Kuusiku kinnistu ja lähiala detailplaneeringust

Olete esitanud meile kooskõlastamise eelseks koostööks ja arvamuse avaldamiseks Rae vallas Soodevahe külas asuva Kuusiku kinnistu ja lähiala detailplaneeringu (edaspidi *planeering*) materjalid, sh Osaühing Stratum koostatud liiklusuuringu „Rae vald, Suur-Sõjamäe tn 60 ja Kuusiku kinnistu detailplaneeringute liiklusuuring. Töö nr 2023-T145“ (edaspidi *liiklusuuring*).

Väljavõtte liiklusuuringu tabelitest L1-3 ja L1-4

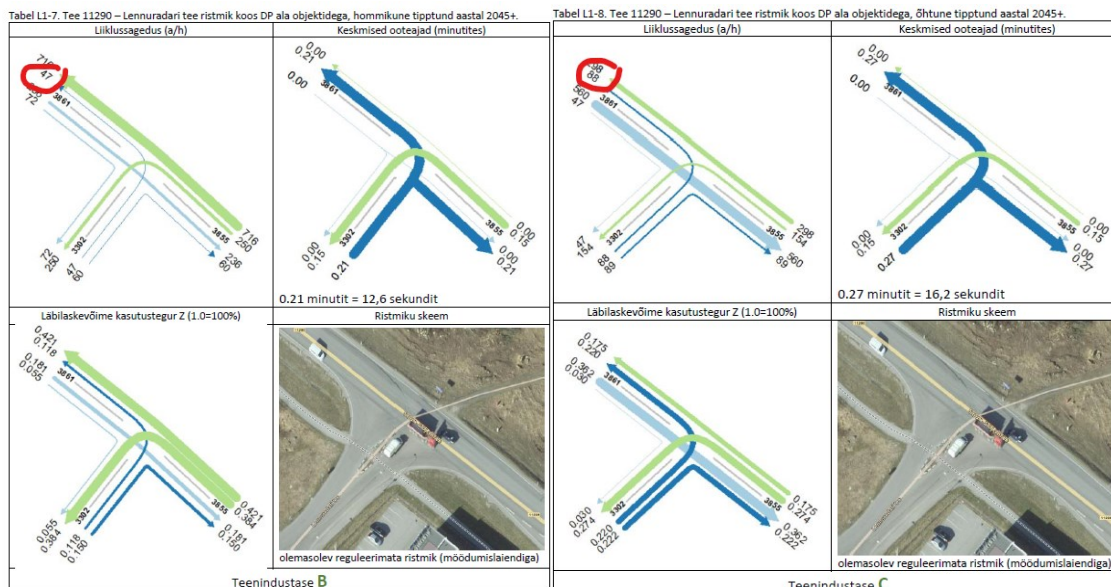
1. Liiklusuuringu tabelites L1-3 ja L1-4 on planeeringuala uue ristmiku liiklussagedusteks tiptundidel märgitud vastavalt 0 (hommikune tiptund) ja 2 (õhtune tiptund) a/h, mis ei ole meie hinnangul realistlikud ega arvesta piirkonna arengust tuleneva liikluskooormusega.

Palume esitatud parameetrid uuesti läbi vaadata ja liiklusprognoosi mudelit korrigeerida, arvestades planeeringuala eeldatavat liikluskoormust. Meie hinnangul ei ole usutav, et kontaktalas kavandatud tööstusalade liiklus suunatakse peamiselt vaid kahele muule ristmikule Tallinna suunal, vältides uut ristmikku.

Väljavõtted liiklusuuringu tabelitest L1-7 ja L1-8

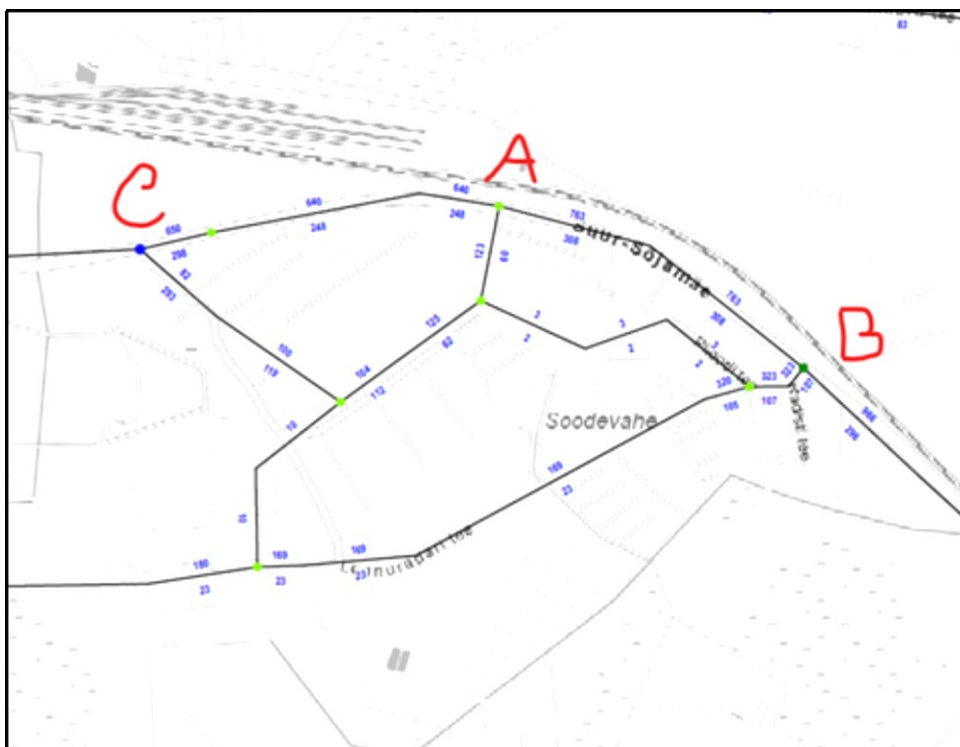
Sarnane probleem esineb ka tabelites L1-7 ja L1-8 Lennuradari tee nr 6530259 ristmikul, kus on liiklussagedusteks (a/h) märgitud vastavalt 47 (hommikune tiptund) ja 88 (õhtune tiptund).

Väljavõte liiklusuuringu joonisest STR-01 (hommikune tiptund)

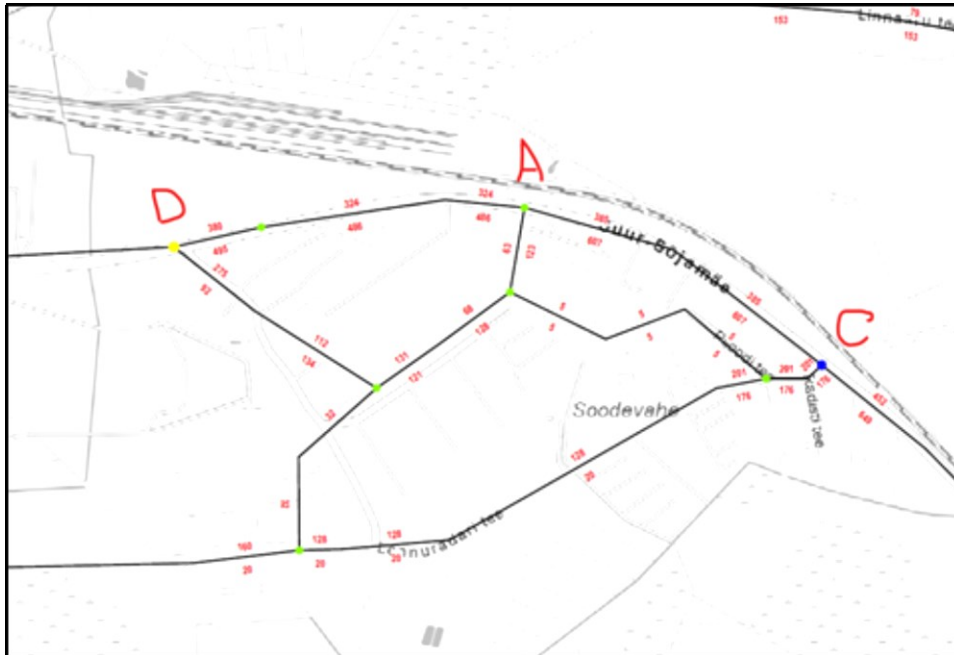
- Liiklusuuringu joonisel STR-01 Roosivälja tee nr 6531666 ristmikule määratud teenindustasemeks C ning Lennuradari tee nr 6530259 ristmiku teenindustasemeks B.

Tekib küsimus, miks peaks planeeringualalt liikuvad sõidukid kasutama madalama teenindustasemega ristmikku, kui uus ristmik pakub tõenäoliselt otsemat ja efektiivsemat ühendust.

Palume kontrollida teenindustasemete määramisel kasutatud andmeid, kuna need ei pruugi kajastada realistlikku liiklussagedust ning võivad eksitavalt alahinnata uue ristmiku kasutusintensiivsust.

Väljavõte liiklusuuringu joonisest STR-02 (õhtune tiptund)

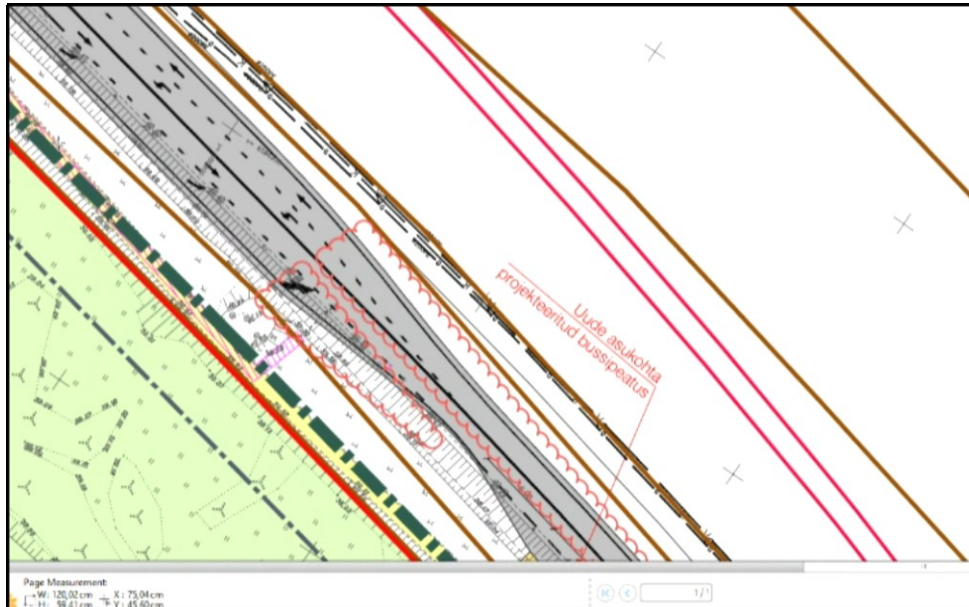
Sama tähelepanek kehtib joonise STR-02 kohta, kus Roosivälja tee nr 6531666 ja Lennuradari tee nr 6530259 ristmikele märgitud teenindustasemed vastavalt D ja C.

Väljavõte planeeringu põhijoonisest

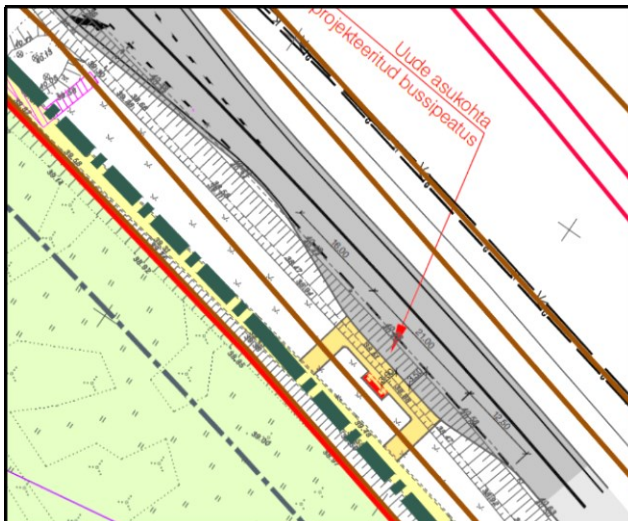
3. Lisaks juhime tähelepanu, et kui planeeringu põhijoonisel näidatud uue ristmiku prognoositud liiklussagedused jäävad esitatud kujul kehtima (sisuliselt puuduvad vasakpöörde), ei ole põhjendatud vasakpöörderaja kavandamine. Sellisel juhul võiks kaaluda selle välja jätmist või sulgemist, säilitades ristmiku edasise toimimise.

4. Planeeringu põhijoonisele kantud pöörderadadel on liiga järsud üleminekud ning kiilud on ebapiisava pikkusega. Palume pöörderadade geometriat täpsustada vastavalt normidele.

Väljavõte planeeringu põhijoonisest

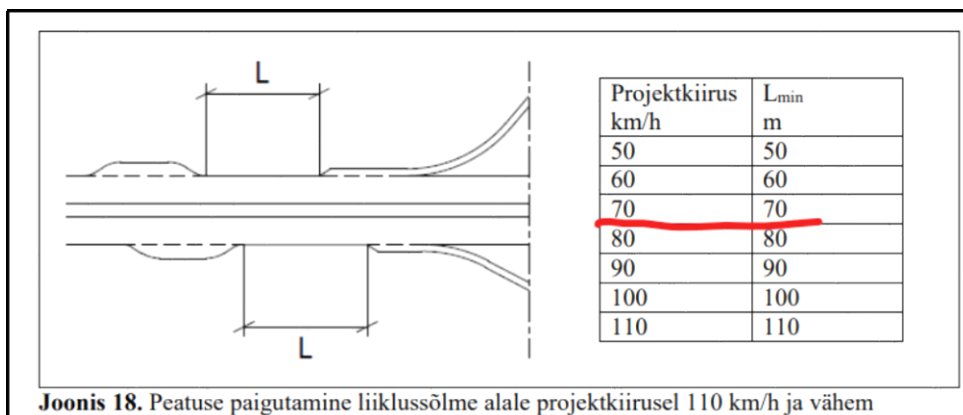
5. Planeeringu põhijoonisel näidatud bussipeatuse lahendus ei vasta juhendile „[Bussipeatuste valik, paigutus ja kujundamine](#) (2024)“

70 km/h kiiruspiiranguga alas bussipeatus paigutada selliselt, et selle kaugus liiklussõlme kiirusmuuteraja algusest oleks vähemalt 70 m (joonis 18; ptk 5.7.10). Samuti tuleb järgida muid ohutusnõudeid (ptk 5.4).
